改善箇所説明図

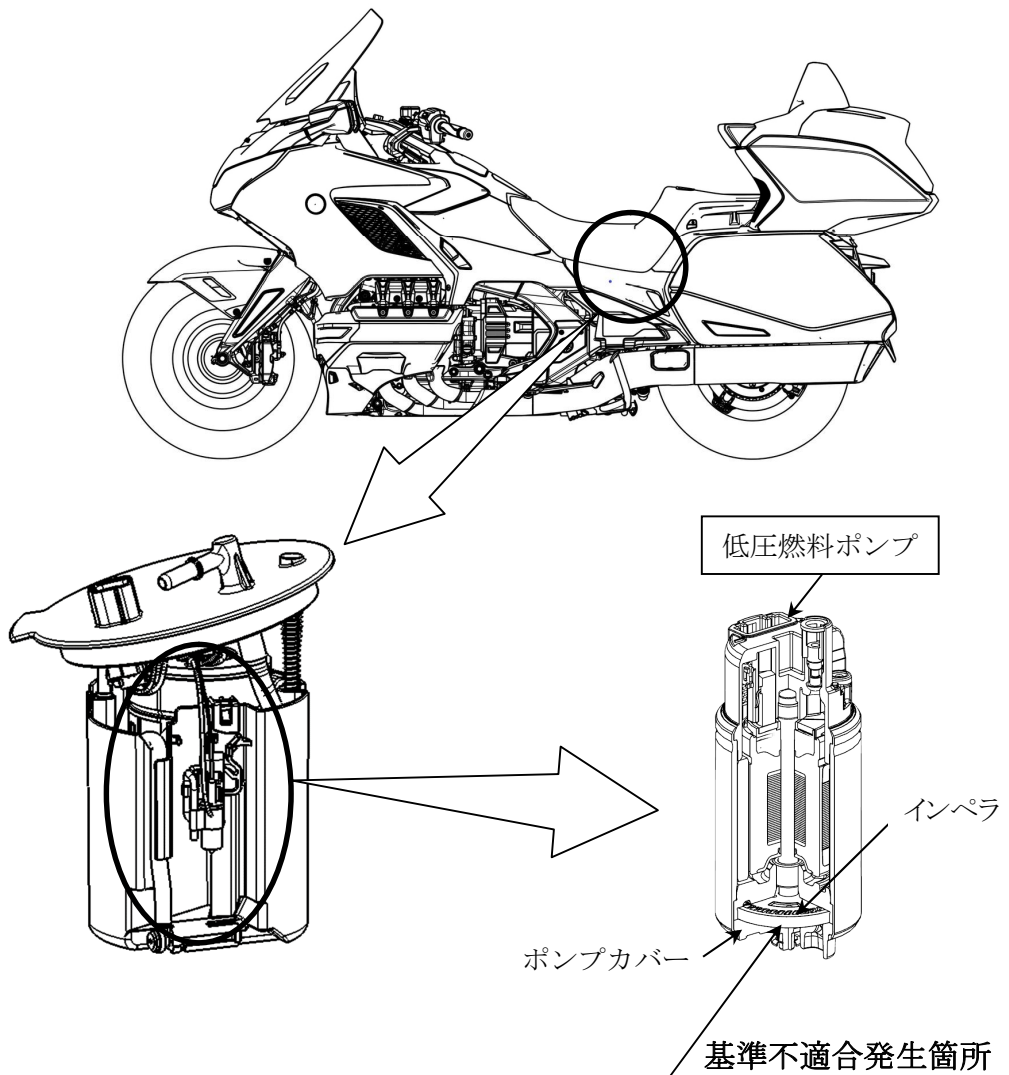
低圧燃料ポンプのインペラ（樹脂製羽根車）において、成形条件が不適切なため、樹脂密度が低くなって、燃料により膨潤して変形することがある。そのため、インペラがポンプカバーと接触して燃料ポンプが作動不良となり、最悪の場合、走行中エンストに至るおそれがある。

- ①全車両、低圧燃料ポンプを対策品と交換する。なお、部品が準備でき次第、部品交換を改めて案内する。
- ②全車両、低圧燃料ポンプの製造番号を点検し、該当するものは、低圧燃料ポンプを対策品と交換する。なお、部品が準備でき次第、部品交換を改めて案内する。
